DOSSIER DE DEMANDE D'AUTORISATION ENVIRONNEMENTALE

BILLY-BERCLAU

KA22.04.021 - VERSION N° 1

Note de réponse à l'avis de
l'Autorité Environnementale

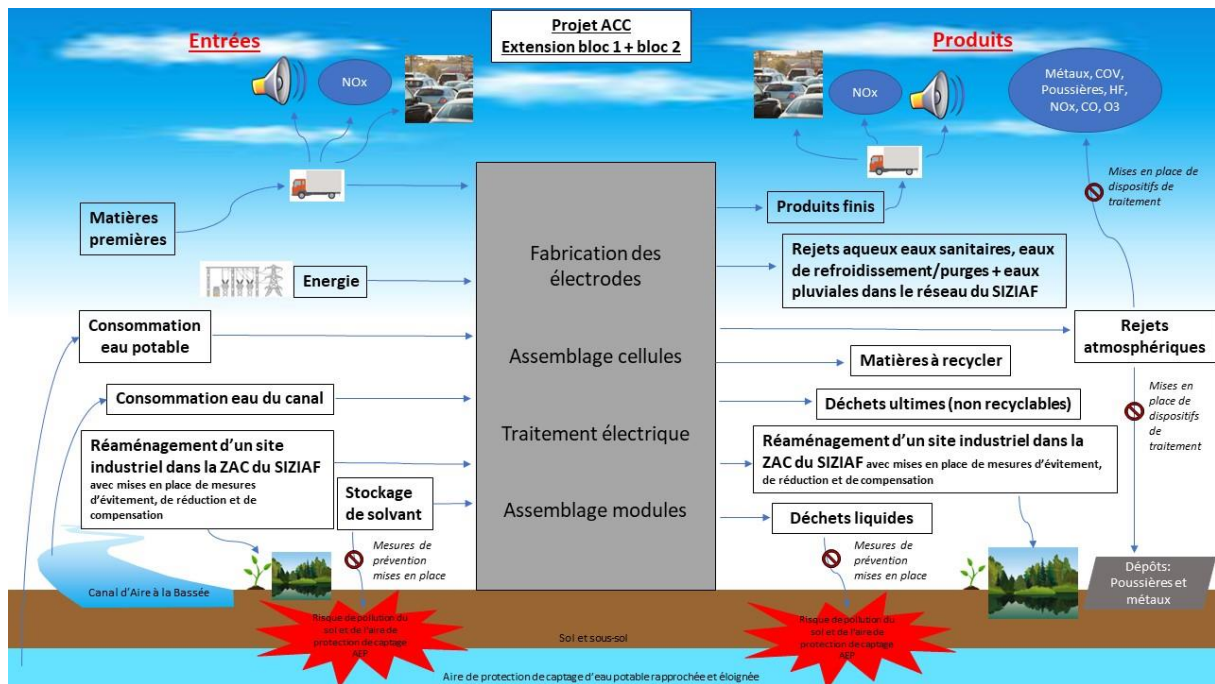
L'autorité environnementale recommande de compléter le résumé non technique de documents iconographiques permettant de superposer le projet aux enjeux environnementaux et de l'actualiser après avoir complété l'étude d'impact.

La dernière page du résumé non technique comprend ce type de document iconographique permettant de superposer le projet aux enjeux environnementaux. L'image est représentée ci-dessous.

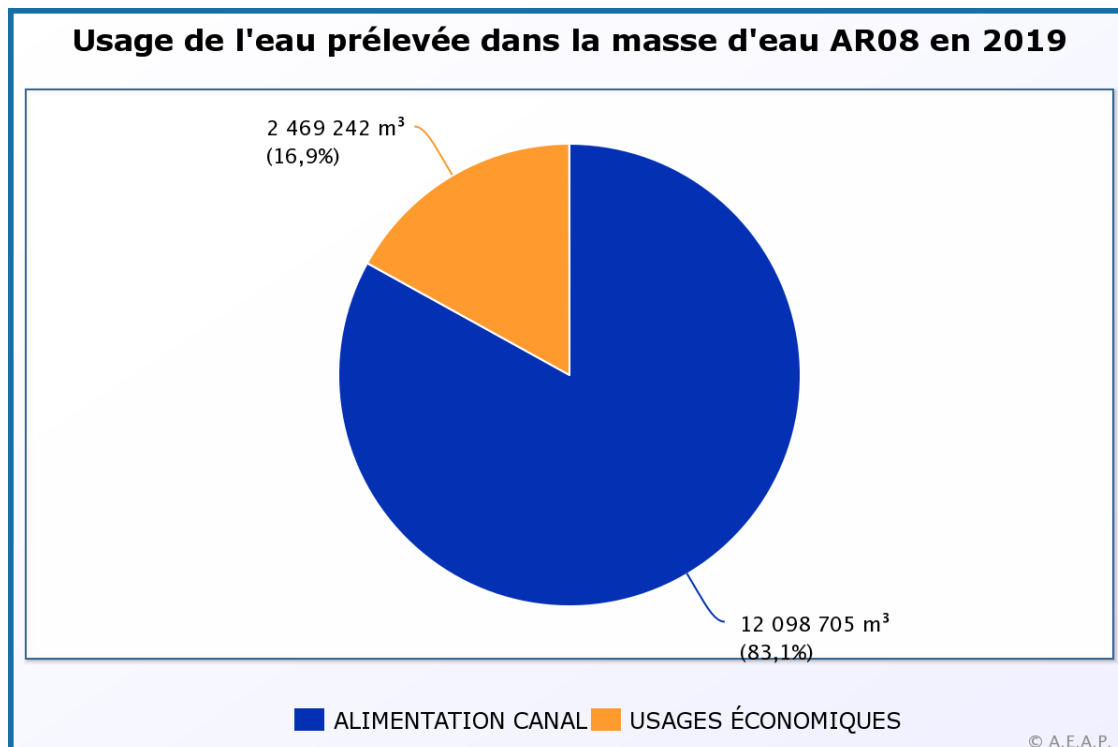
Compte-tenu du changement climatique et de ses effets, des multiples usages de l'eau du canal, l'autorité environnementale recommande de s'assurer que l'ensemble des activités et milieux qui dépendent des eaux du canal d'Aire sont garantis toute l'année sur l'ensemble du territoire.

Les prélèvements en eau industrielle se feront dans le canal d'Aire à la Bassée qui fait partie de la masse d'eau "cours d'eau" AR08.

Les usages de l'eau prélevée dans la masse d'eau AR08 en 2019 sont détaillés dans le graphique suivant (source agence de l'eau Artois Picardie) :

La consommation en eau de canal sera de 458 400 m³/an pour BBD1 et BBD2, cela représente 3,8% de l'alimentation du canal.

Le volume horaire consommé par ACC sera d'environ 58 m³/h (458 400 m³/7 896 heures de fonctionnement pendant une année) pour BBD1 et BBD2. Le volume prélevable autorisé par la convention entre VNF et le SIZIAF (600 m³/h, 14 400 m³/j) est suffisant pour répondre aux besoins de la Française de Mécanique et d'ACC.
